Extrait du Registre des délibérations du Conseil de Communauté

Rapport n° 7 - Avis de la Communauté Urbaine Grand Besançon Métropole sur la mise en compatibilité du PLU de Besançon dans le cadre de la déclaration d'utilité publique du projet d'aménagement de la RN57

Rédacteur	Stéphanie HENRICOLAS
Objet de la réunion	Aménagement de la RN57 entre les Boulevards et Beure Mise en compatibilité du Plan Local d'Urbanisme de Besançon – Examen conjoint
Date	28/01/22
Lieu	Besançon - Pôle Viotte
Participants	Grand Besançon Métropole / Ville de Besançon – Pascal Millard – Mickaël Obin Chambre d'agriculture – Delphine Montel Chambre de commerce et d'industrie – Tarek Zouabi DRAC/UDAP – Brigitte Mulin DREAL BFC – Hélène Feuvrier DDT – Stéphanie Henricolas – Charles Legros
Absents / Excusés	Chambre des Métiers et de l'Artisanat Conseil Régional Conseil Départemental

4.2 PLAN DE ZONAGE

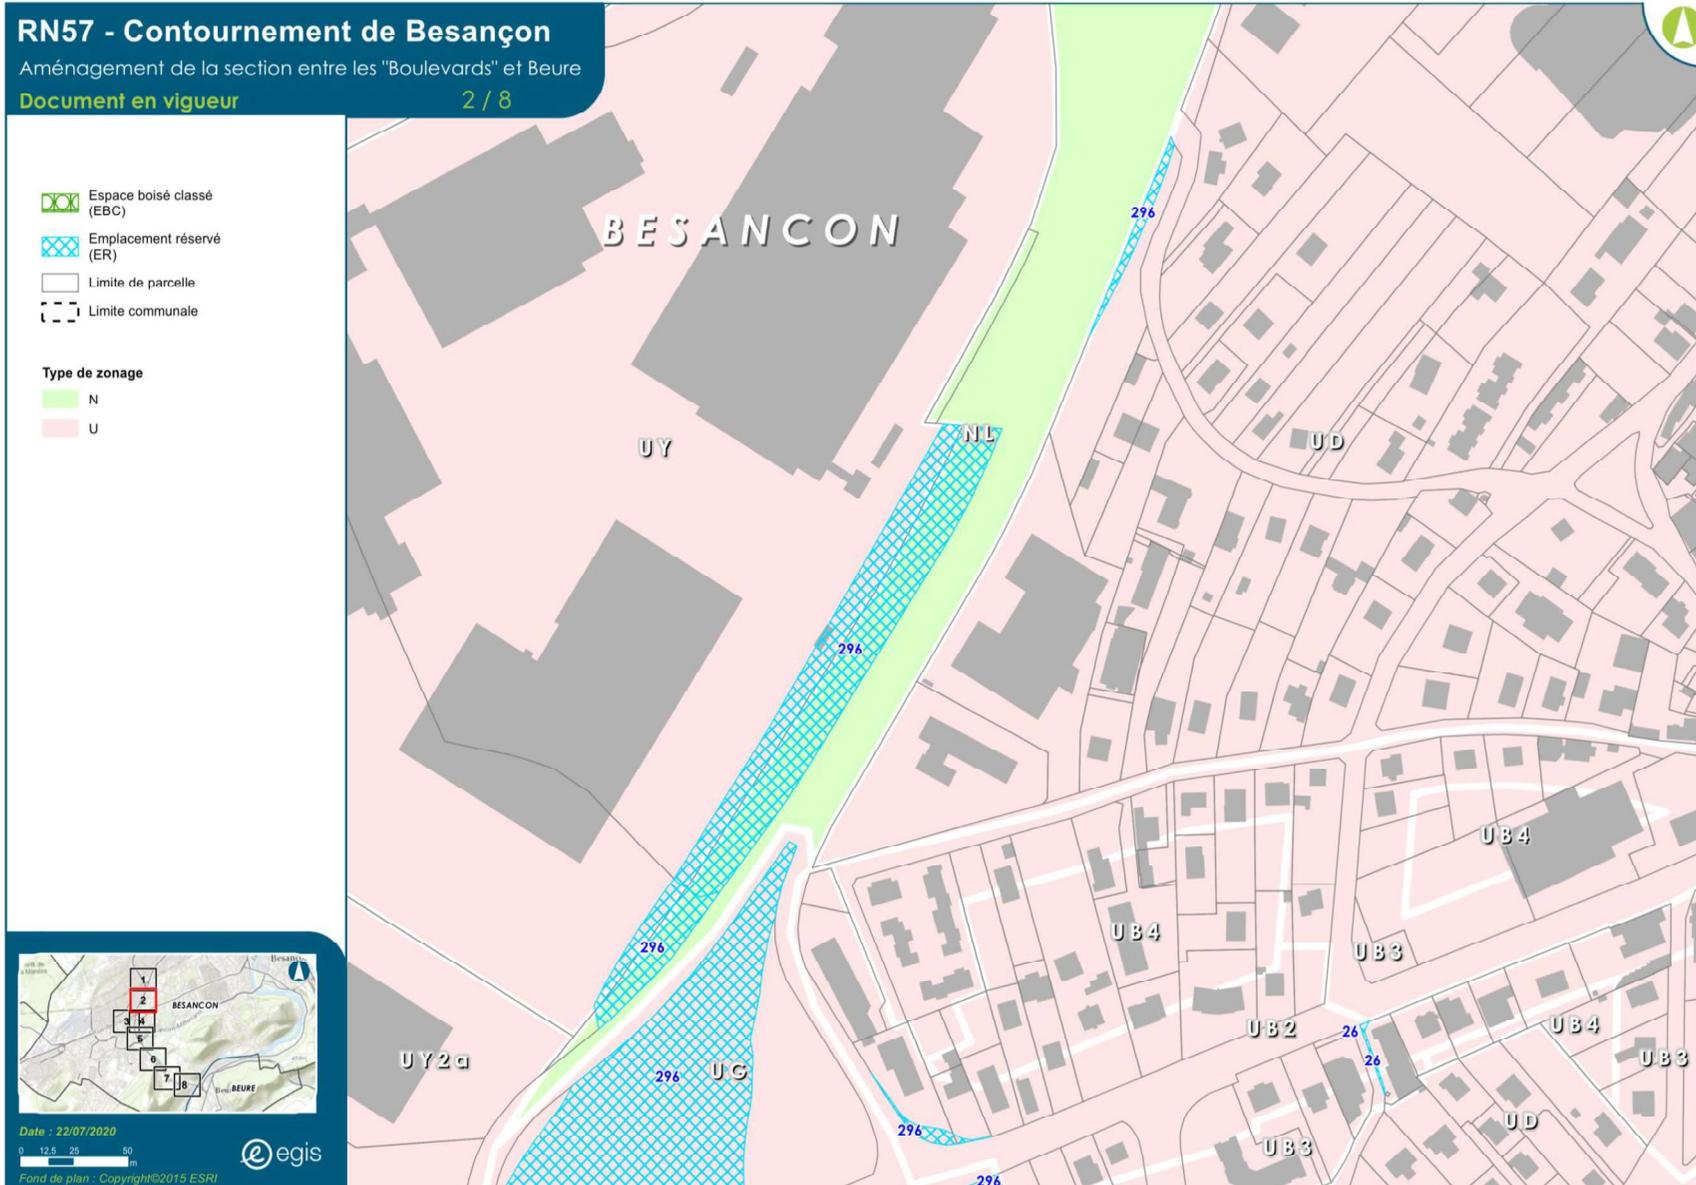
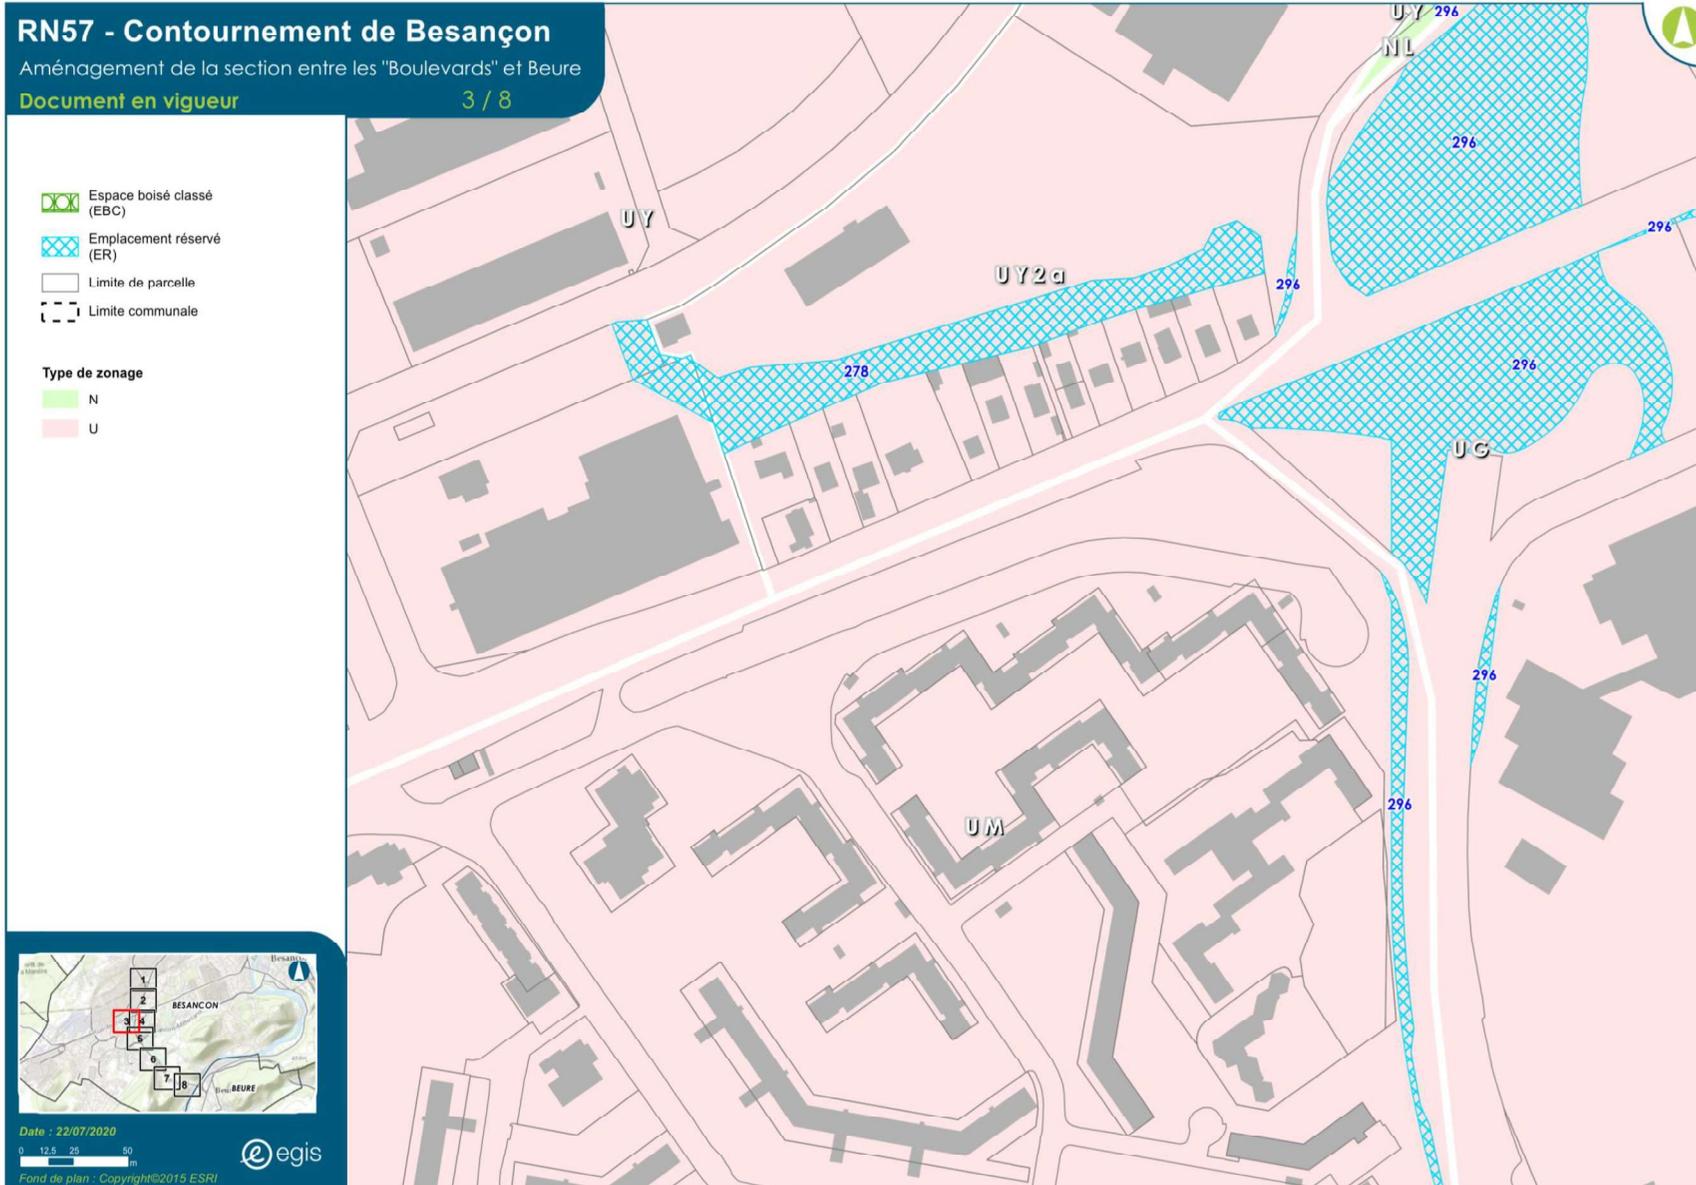
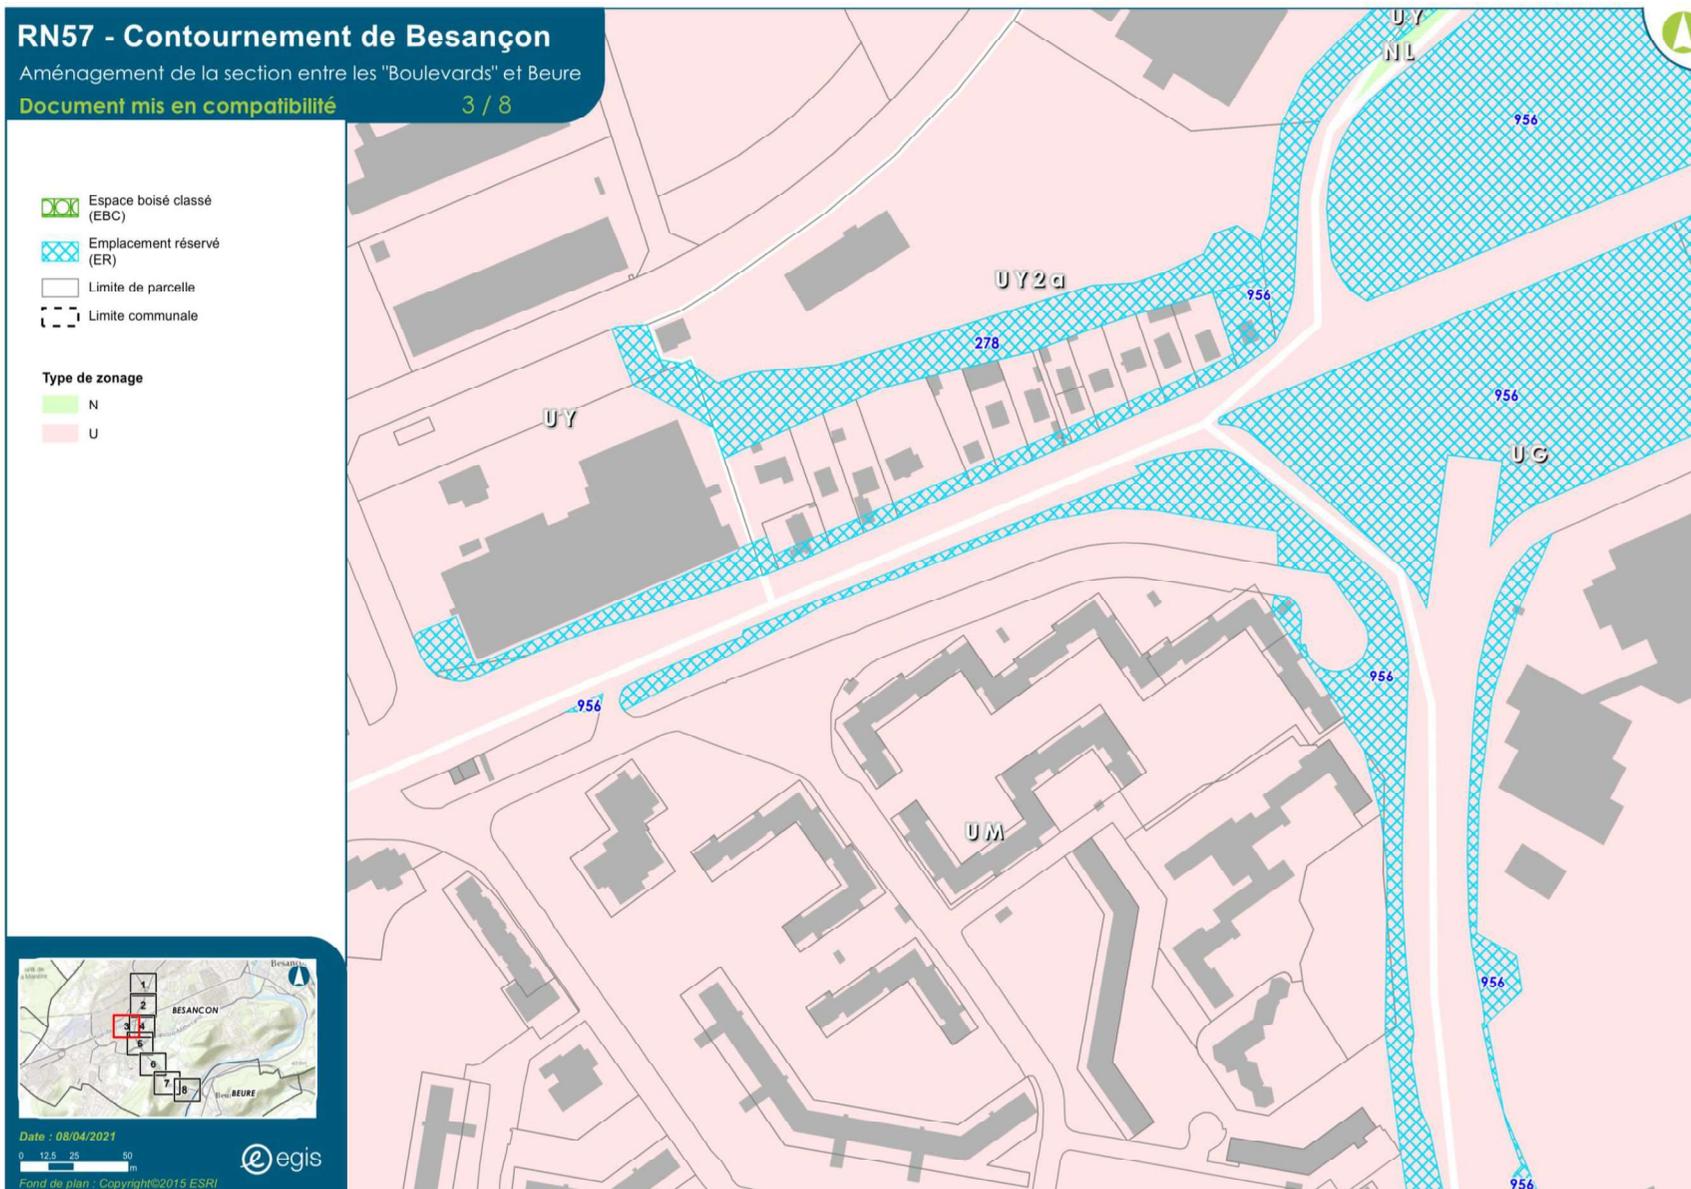
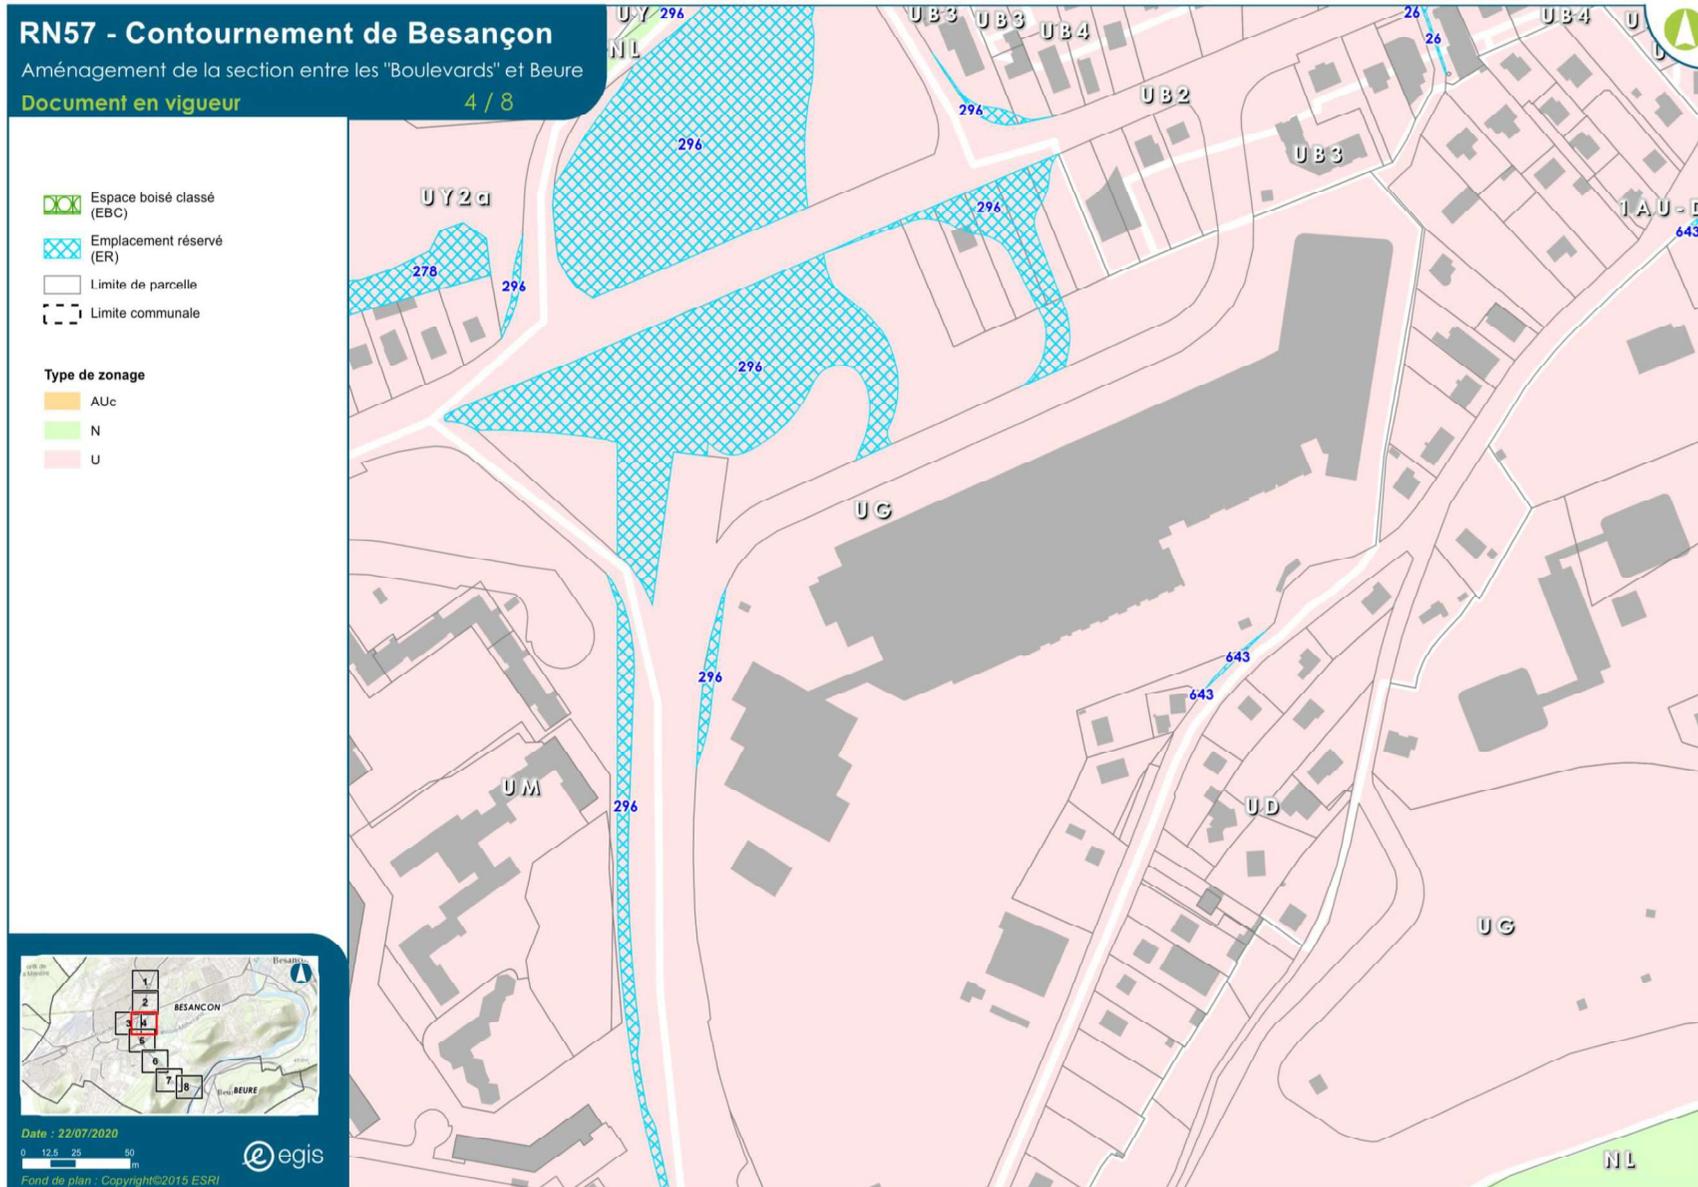
GBM rappelle que les discussions sur le projet ont déjà eu lieu et souhaite que les avis émis par GBM et la ville de Besançon soient pris en compte. GBM fait part ensuite de ses observations sur les 8 planches figurant dans le dossier de DUP.

GBM précise également que l'emplacement réservé situé le long des constructions du quartier de Planoise est actuellement affecté à des insertions paysagères et souhaite que les plantations soient préservées. GBM insiste sur l'enjeu de limitation de fracture urbaine. GBM rappelle la nécessité de dissocier la voirie et la partie qui correspond à l'insertion paysagère et le fait qu'intégrer une infrastructure routière dans un tissu urbain constitue un défi qui nécessite de faire appel à une équipe pluridisciplinaire afin que les espaces périphériques à l'ouvrage soient traités de manière qualitative.

La DREAL indique qu'un emplacement réservé a été créé afin de garder la possibilité de faire une aire de contrôle pour les poids-lourds. Cette aire de contrôle serait mutualisée pour servir de stationnement aux serres de Monsieur Dussert et à Emmaüs (une concertation spécifique avait eu lieu avec ces deux activités). La DREAL précise que lors de la réunion du Comité de Pilotage du projet qui a eu lieu le 10/11/2021, la question du maintien de l'aire de contrôle a été discutée ; le Préfet avait notamment souligné à cette occasion que les contrôleurs des transports terrestres doivent pouvoir assurer leur mission de contrôle sur des espaces dédiés et adaptés, et que pour l'État, le maintien de cette aire de contrôle est nécessaire. Il a donc été décidé lors de cette réunion qu'au stade de la DUP, l'aire de contrôle des poids-lourds soit conservée dans le dossier pour préserver l'avenir et que le choix final serait fait en concertation avec les cofinanceurs après la DUP, au vu des remarques qui auront été émises pendant l'enquête.

La DDT s'étonne également que le STECAL soit délimité au sein de l'emplacement réservé qui gèle tout projet autre que celui d'intérêt général et précise que le STECAL ne répond que partiellement aux exigences de l'article L151-13 du code de l'urbanisme dans la mesure où le règlement ne précise pas la hauteur autorisée, ni les règles d'implantation par rapport aux limites séparatives. La DDT indique, en outre, que le projet de construction envisagé au sein du STECAL est situé dans la zone tampon de la RN57 issue de l'article L111-6 du code de l'urbanisme qui interdit toute construction en dehors des espaces urbanisés ; mais elle considère, au vu de la desserte de la parcelle par les réseaux, de la présence de constructions à proximité que le projet est situé dans un espace urbanisé et que l'article L111-6 précité n'est pas applicable en l'espèce.

- la suppression de l'emplacement réservé n°296 ;
- la modification de l'emplacement réservé n°2 ;
- la modification de l'emplacement réservé n°15 ;
- la modification de l'emplacement réservé n°26 ;

- la modification de l'emplacement réservé n°31 ;
- la modification de l'emplacement réservé n°57 ;
- la modification de l'emplacement réservé n°66 ;
- la modification de l'emplacement réservé n°68 ;

- la création de l'emplacement réservé n°956 dédié à la voie de contournement selon la bande de déclaration d'utilité publique associée au projet d'aménagement de la RN57 entre les « Boulevards » et Beure ;

- la réduction de deux secteurs d'espaces boisés classés, par d'une part, la suppression de 327 m², et d'autre part, la suppression de 885 m² d'EBC ;
- la délimitation d'un secteur de taille et de capacité d'accueil limitées (STECAL) au sein de la zone N, noté N1.
